後部反射器の取付位置に関するリコールについて

2013年5月24日、TZ12A型、SK22A型高所作業車の一部の車両について、下記内容のリコールを国土交通省へ届出致しました。

AICHI CORPORATION News Release

改善箇所説明図

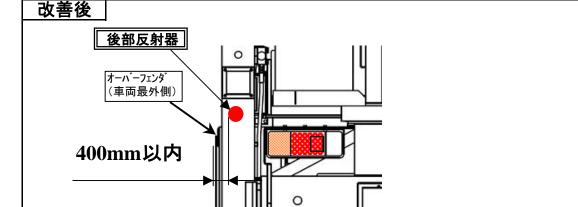
高所作業車において、架装時に移設した後面灯火器の取付位置が不適切なため、後部反射器の取付位置が道路運送車両の保安基準(後部反射器の反射部の最外縁が自動車の最外側から400mm以内となるように取り付け)に適合しない。

]] は新設する後部反射器を示す。

後部反射器を道路運送車両の保安基準に適合する位置に新設する。

改善実施済車の識別: 運転席側ドア開口部のドアストライカ付近に、No.3152のステッカを貼付する。
